Da: francescomartone1@legalmail.it <francescomartone1@legalmail.it>
Data: 5 Aug 2024 17:34:31
Oggetto: osservazioni progetto codice procedura ID_VIP/ID_MATTIM:1269 - "PITIGLIANO"
A:

con la presente si inviano le Osservazioni contro il Progetto di un impianto eolico codice procedura ID_VIP/ID_MATTIM: 1269 denominato

“Progetto di un impianto eolico denominato “Pitigliano” ubicato nei comuni di Pitigliano (GR) e Sorano (GR) costituito da 20 (venti) aerogeneratori di potenza nominale 7,0 MW per un totale di 140,0 MW con relative opere connesse ed infrastrutture indispensabili”

Immagine 1. Vincoli ex art. 136 del CBC dal PIT della Regione Toscana e zona approssimativa dove è progettato l'impianto industriale.

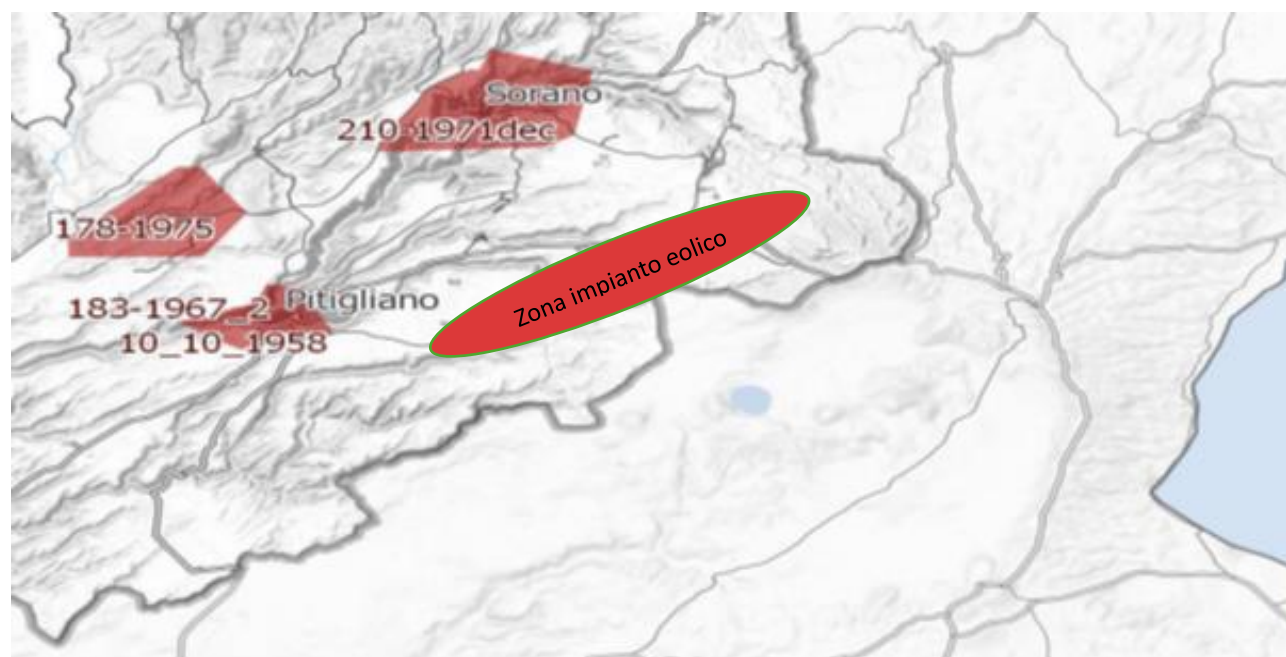
Al contrario si evidenzia che l'impianto eolico industriale citato non solo ricadrebbe con tutti e 20 gli aerogeneratori all'interno delle fasce di rispetto di 3 km di due vincoli paesaggistici di notevole interesse pubblico esistenti nella Regione Lazio e con una parte di essi nel vincolo paesaggistico del Centro abitato di Sorano (GR) quindi in aree non idonee all'installazione di impianti di energia rinnovabile. Addirittura, alcuni aerogeneratori sarebbero ubicati a poche centinaia di metri dai perimetri dei due vincoli paesaggistici laziali ex art 136 del CBC.

Inoltre, come sostiene la Proponente parte dell'impianto si verrebbe a trovare a 3,5 km dal centro abitato di Sorano. Infatti, tre degli aerogeneratori WTG 08, 09, 10 sono addirittura all'interno delle fasce di rispetto dei 3 km del suo vincolo paesaggistico di notevole interesse pubblico ex art 136 del CBC. Si evidenzia che così si crea

un'ulteriore incompatibilità con la tutela del Paesaggio.

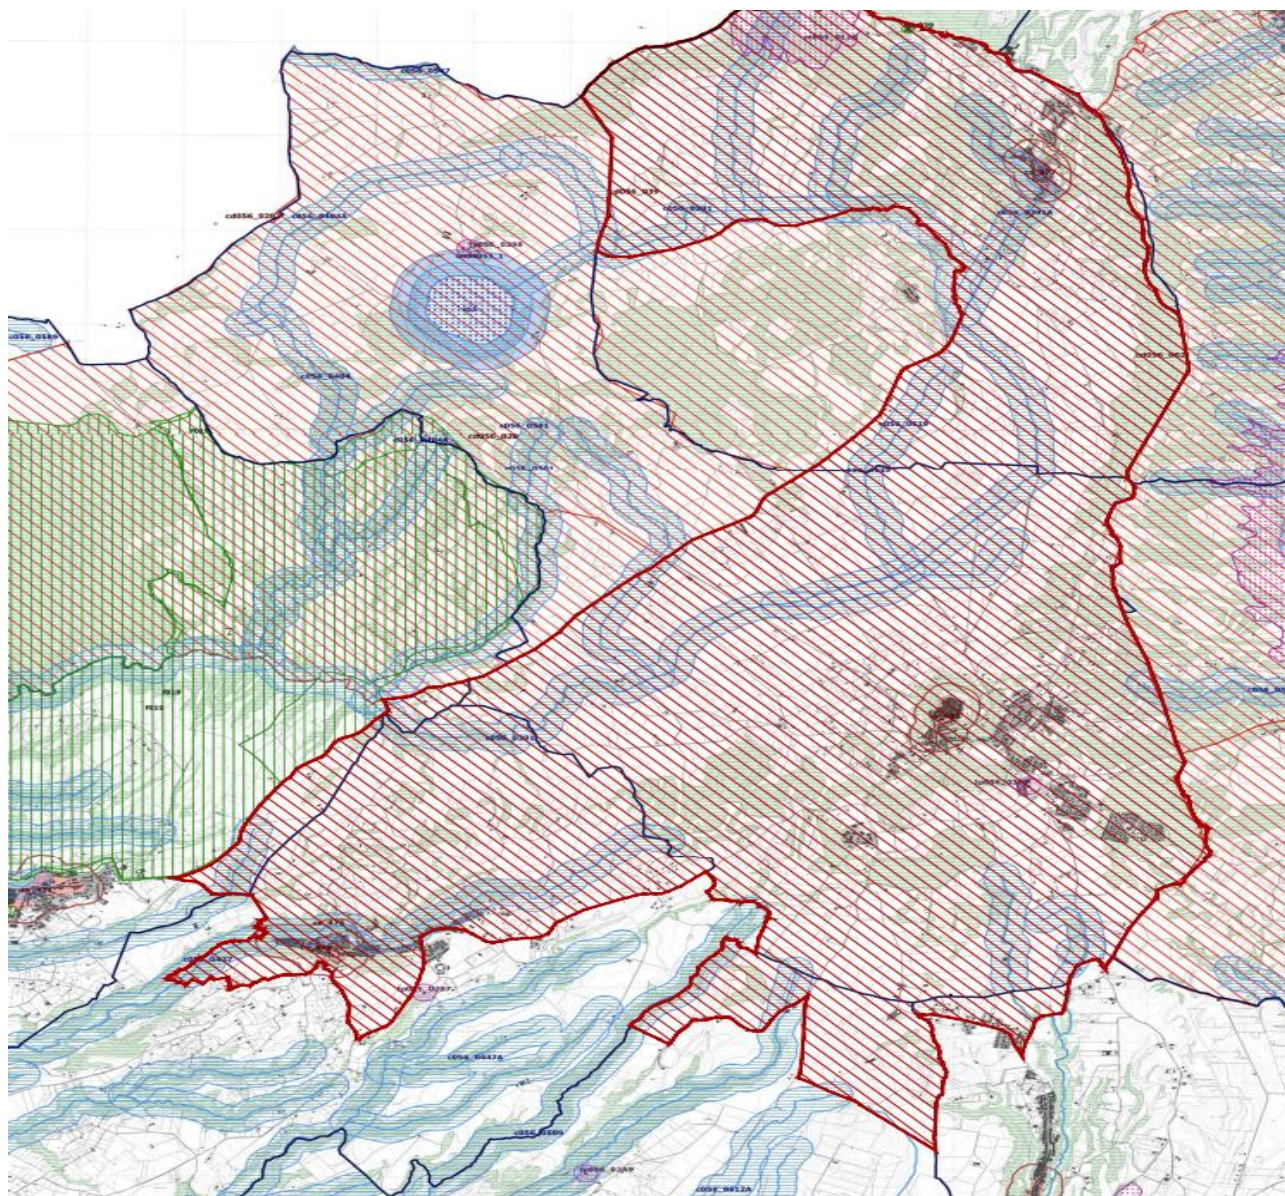
Come è illustrato nell'immagine si ribadisce che l'impianto industriale "Pitigliano" ricade completamente all'interno delle fasce di rispetto dei due vincoli di notevole

interesse pubblico e lambisce quelle di un terzo vincolo e quindi come affermato dal Consiglio di Stato nelle sentenze citate, l'impianto è insediato in area non idonea ai sensi dell'art. 20 comma 8 lettera c quater del D.Lgs. n. 199/2021 e ss.mm.ii al contrario di quanto sostiene la proponente.

Immagine 3. Cumulo di una parte di impianti eolici, fotovoltaici e geotermici industriali in progettazione ed esistenti intorno all’eolico industriale “Pitigliano”.

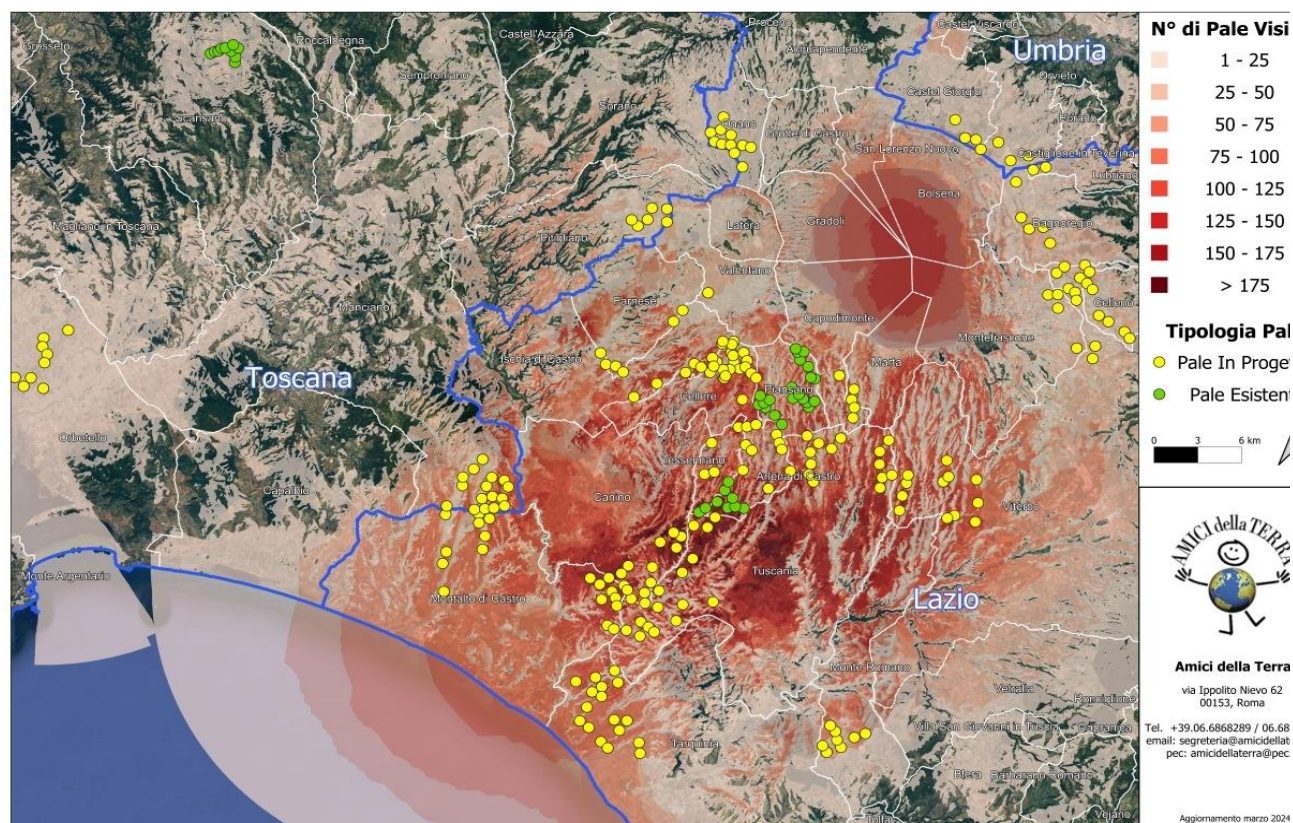
Beni Culturali “*Ambito paesaggistico, geologico e geomorfologico dell’orlo della caldera di Latera ...*” Non vengono nemmeno citati gli impianti eolici in progetto al MASE, il “Rempillo” (6 aerogeneratori) e un altro in verifica amministrativa di 14 aerogeneratori e 72, 6 MW. Ad oggi nei territori di Pitigliano, Sorano e in quello limitrofo potenzialmente potrebbero essere insediati 40 aerogeneratori alti 200 metri e larghi 170. Ma la proponente non cita neanche altri impianti che creerebbero il cumulo e quindi maggiore impatto. Infatti, sul territorio della “Città del Tufo” (Sorano e Pitigliano) impatterebbero anche l’impianto eolico “Montarzo” di Onano con 13 aerogeneratori con le dimensioni ricordate, l’altro eolico industriale nel territorio di Valentano con sette aerogeneratori (stesse dimensioni), gli impianti di Farnese con un minieolico di 3 Torri alte 60 metri già installate in località Poggio del Crognolo e l’impianto eolico industriale “Vallerosa” (7 aerogeneratori alti 200 metri e larghi 158 metri) in procedura VIA presso la Regione Lazio. Inoltre, altri impianti del minieolico già presenti a Valentano, Cellere e Piansano e due progetti eolici industriali con le stesse dimensioni (200 m x 170 m) nel Comune di Ischia di Castro. La valutazione del cumulo non prende neanche in considerazione gli impianti industriali di fotovoltaico e agrivoltaico in progetto a Farnese, Valentano, Ischia di Castro, Cellere. L’impianto geotermico in procedura Via al MASE, progettato nella Caldera di Latera. Quindi è stata effettuata una valutazione del potenziale impatto cumulativo non veritiera a dispetto di quanto affermato dalla proponente che sostiene di aver preso in considerazione uno spazio di 10 km intorno al suo impianto per gli impatti che si creerebbero.

OSSERVAZIONE N.12

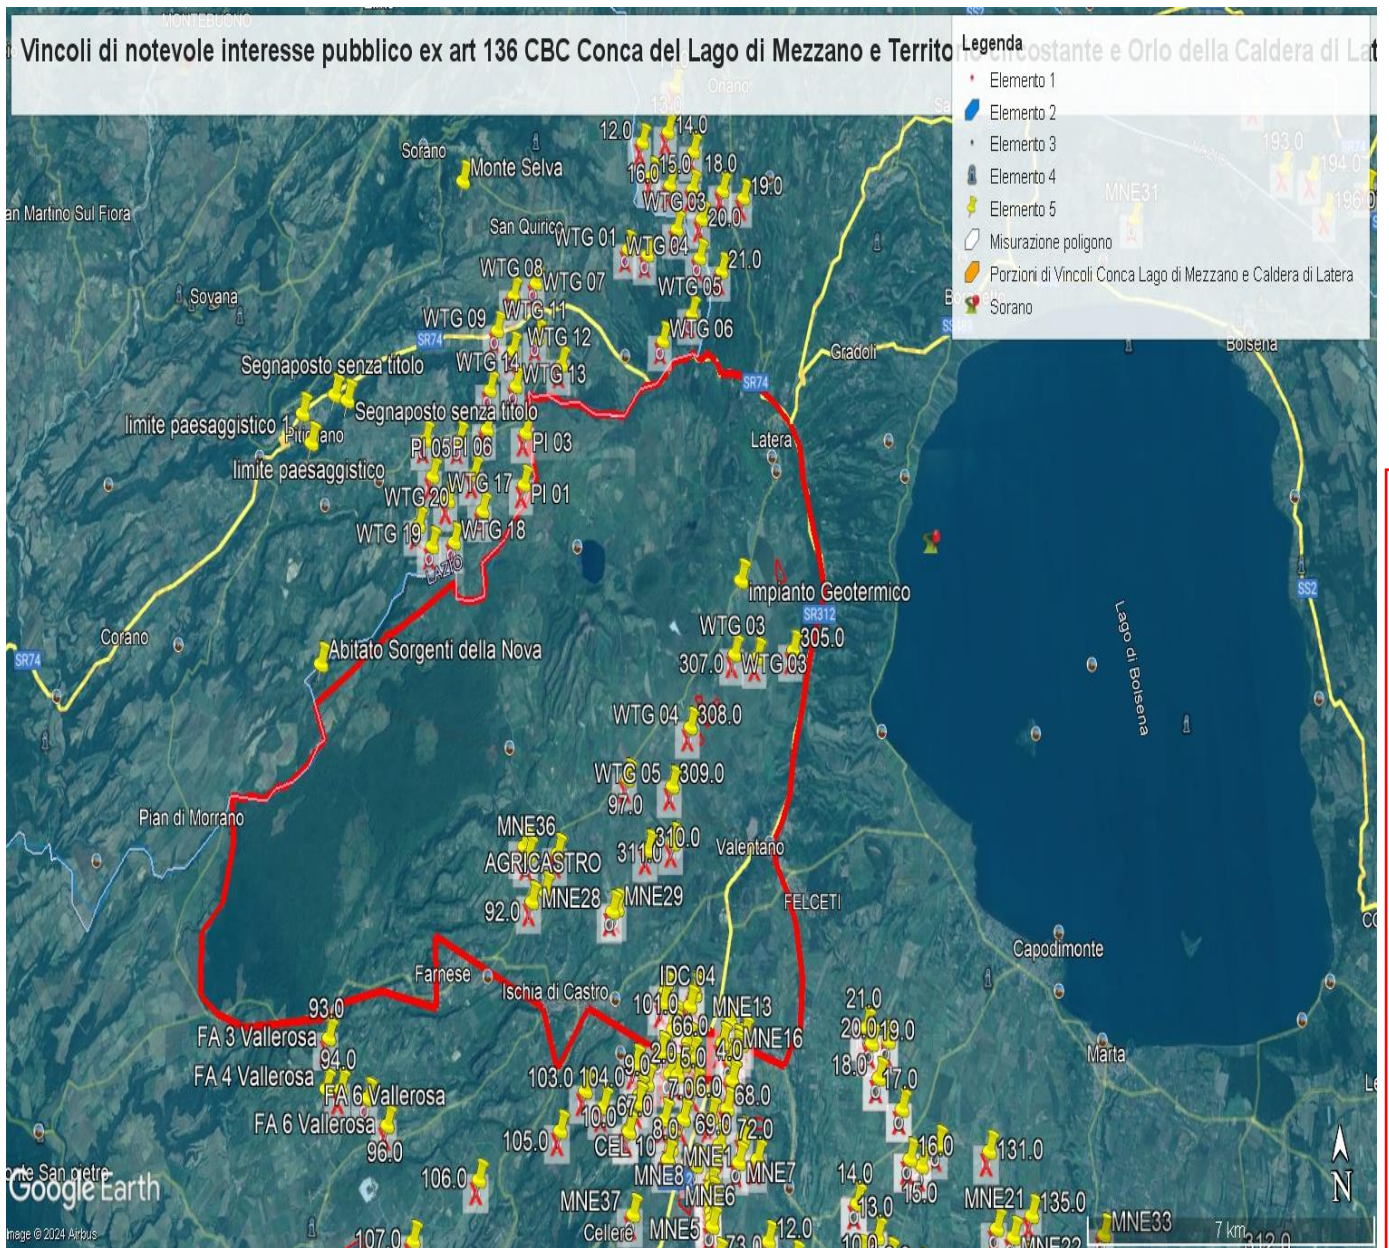
- 1) Lo studio presentato dal proponente nel "Report anemologico" si è basato su dati di parametri meteorologici estratti da un modello di rilevamento virtuale Virtual Met Mast (Vortex ERA - 5 series). Lo studio non riporta che tale modello sia stato validato con misure in sito. Una validazione del modello con misure rilevate sul posto per almeno un anno/ un anno e mezzo dovrebbe essere necessaria per garantire l'accuratezza della produzione energetica stimata.

- 2) Lo studio presentato nel "Report anemologico" riporta valori incoerenti di produzione energetica lorda e netta.
 - a. Nel paragrafo 5.2, Energy calculation, si stabilisce che usando il software Open Wind e il Wake Model Deep Array Eddy Viscosity, la produzione lorda dell'impianto risulta essere di 146,97GWh/anno, la produzione netta 143,59GWh/anno.

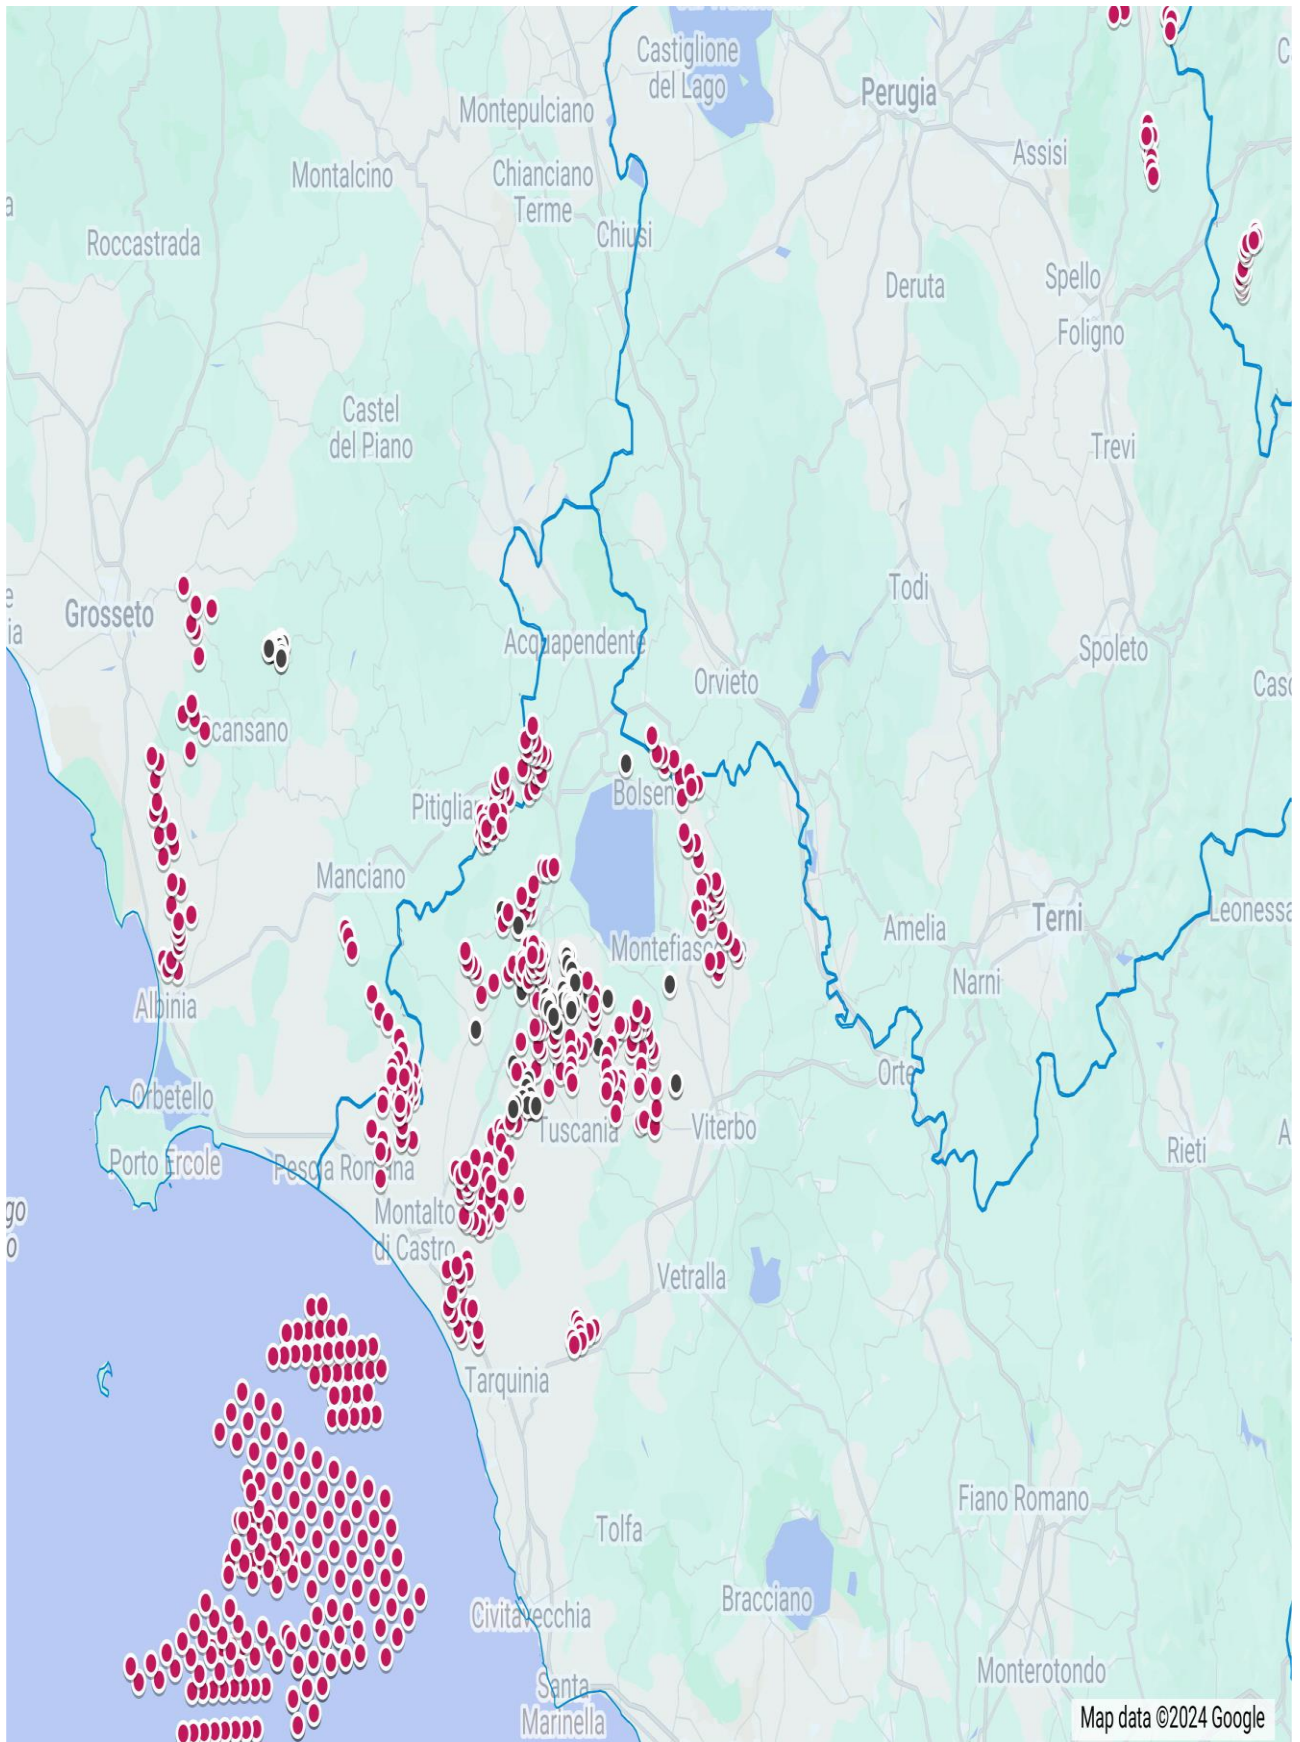
IMMAGINE n. 4 Si evidenzia che i tre aerogeneratori WTG 07, WTG 08 e WTG 09 impattano con il vincolo paesaggistico di notevole interesse pubblico del Centro Storico di Sorano. Il WTG 07 si troverebbe a 2828 m, WTG 08 2504 e WTG 09 2990. Il cavidotto dell'impianto invece impatta in buona parte del Vincolo paesaggistico ex art. 136 del CBC del Centro Storico di Pitigliano.

IMMAGINE n 5. Mappa eolici elaborata dall'Associazione Amici della Terra. La mappa evidenzia il cumulo degli impianti tra Lazio e Toscana.

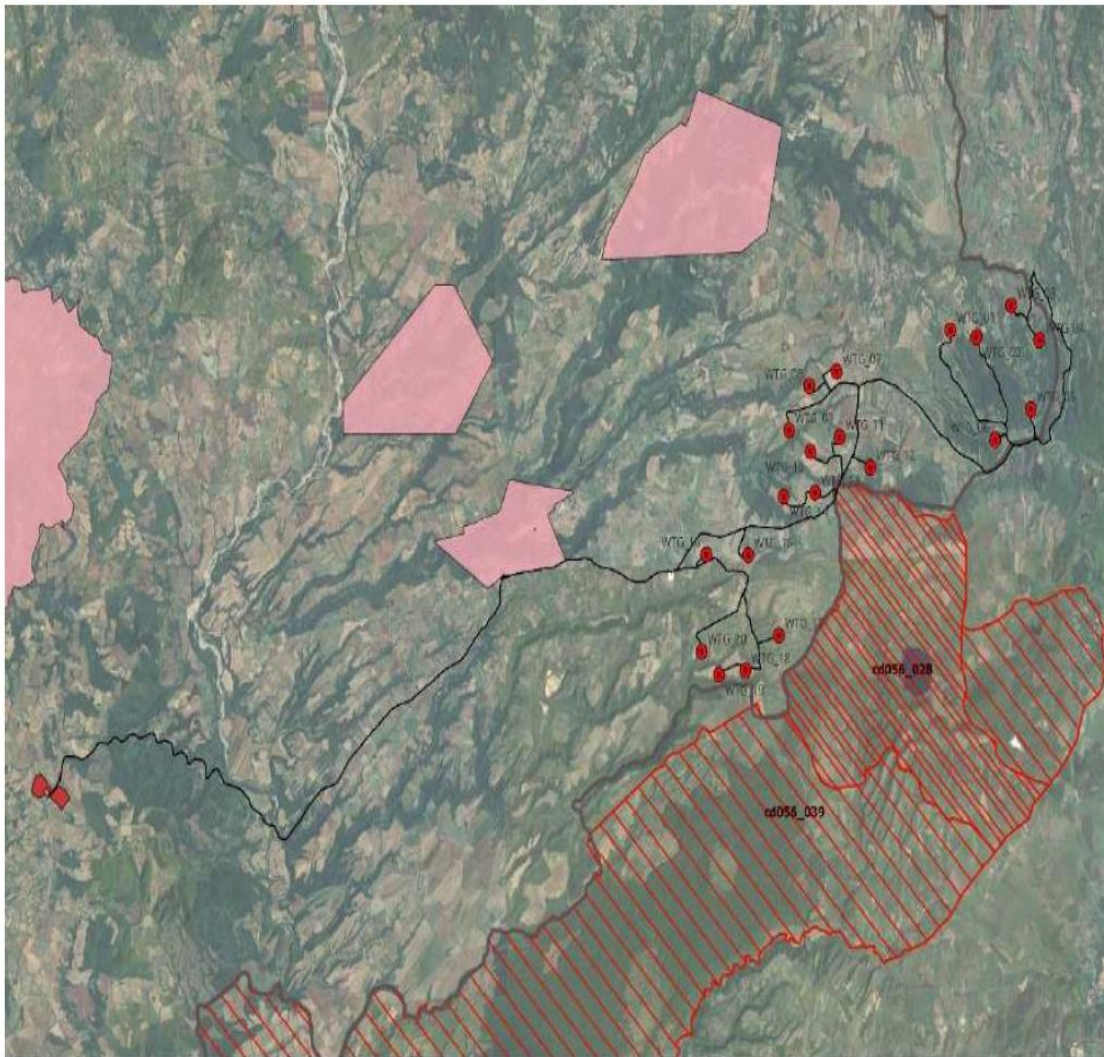
Riguardo al cumulo degli impianti FER, le mappe prodotte dalla proponente riguardano, come già evidenziato, soltanto una parte molto piccola degli impianti FER dell'area intermedia e vasta e in particolare di quelli eolici che contribuiscono a creare un notevole cumulo e la saturazione del territorio tosco laziale. Riguardo al cumulo dei soli impianti eolici si riporta la mappa dell'intervisibilità degli impianti eolici elaborata dall'Associazione nazionale “Amici della Terra”.

Se agli impianti eolici rappresentati qui sopra che non comprendono sia l'impianto eolico Pitigliano e le altre 14 pale del progetto eolico in verifica amministrativa sempre nel territorio di Pitigliano si aggiungono i migliaia di ettari (7000 fin'ora) di territorio occupato dagli impianti fotovoltaici e agrivoltaici e dalle altre tipologie appare chiaro il numero spropositato degli impianti FER nella bassa toscana e nella Tuscia.
